Группа экспертов по дорожным знакам и сигналам

Женева, 7 и 8 ноября 2016 года

**Доклад Группы экспертов по дорожным знакам
и сигналам о работе ее девятой сессии**

В, 5 "ПРИОРИТЕТ ВСТРЕЧНОМУ ТРАНСПОРТУ"

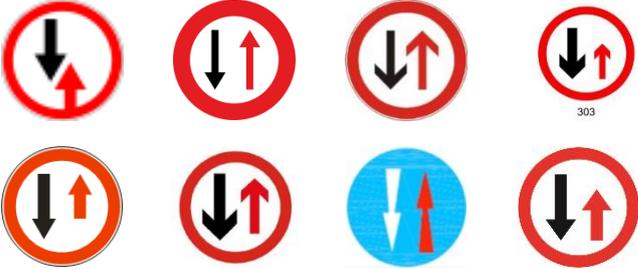
Группа отметила, что некоторые страны не используют стрелки так, как это предусмотрено Конвенцией (т.е. по длине, ширине и расположению). Группа рекомендовала увеличить ширину острия стрелок на обозначении, используемом в приложении 3 к Конвенции, и привести эти знаки в соответствие с предусмотренным обозначением. Группа рекомендовала также включить в начале статьи, касающейся знака В, 5, следующие дополнительные слова: "Знаком, предоставляющим приоритет встречному транспорту, является знак В, 5".

В, 6 "ПРИОРИТЕТ ПО ОТНОШЕНИЮ К ВСТРЕЧНОМУ ТРАНСПОРТУ"

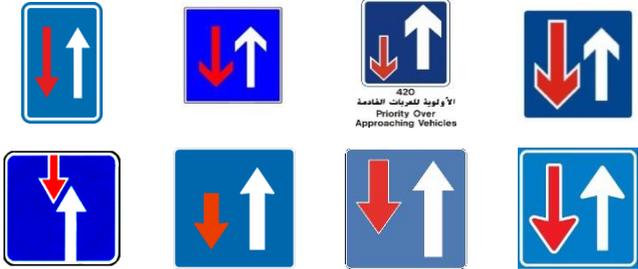
Группа отметила, что некоторые страны не используют стрелки так, как это предусмотрено Конвенцией (т.е. по длине, ширине и расположению). Группа рекомендовала увеличить ширину острия стрелок на обозначении, используемом в приложении 3 к Конвенции, и привести эти знаки в соответствие с предусмотренным обозначением. Группа рекомендовала также включить в начале статьи, касающейся знака В, 6, следующие дополнительные слова: "Знаком, предоставляющим приоритет по отношению к встречному транспорту, является

знак В, 6". В целях оказания помощи водителям, страдающим дальтонизмом, Группа рекомендовала включить белую окантовку вокруг красной стрелки.

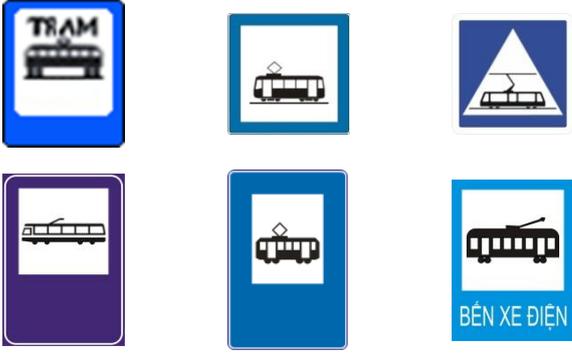
Группа отметила, что страны используют различные варианты дизайна знаков E, 15 и E, 16. По мнению Группы, это объясняется тем, что воспроизведение (изображение) этих знаков не соответствует описанию общих характеристик для знаков раздела E.

Группа полагала, что дизайн этих знаков следует изменить и использовать для них синий фон с белым обозначением общественного транспорта или светлый фон с темным обозначением.

Группа сочла также, что определение для знаков E, 15 и E, 16 в Конвенции следует доработать, включив в него конкретные специальные положения, которые должны применяться с этими знаками.
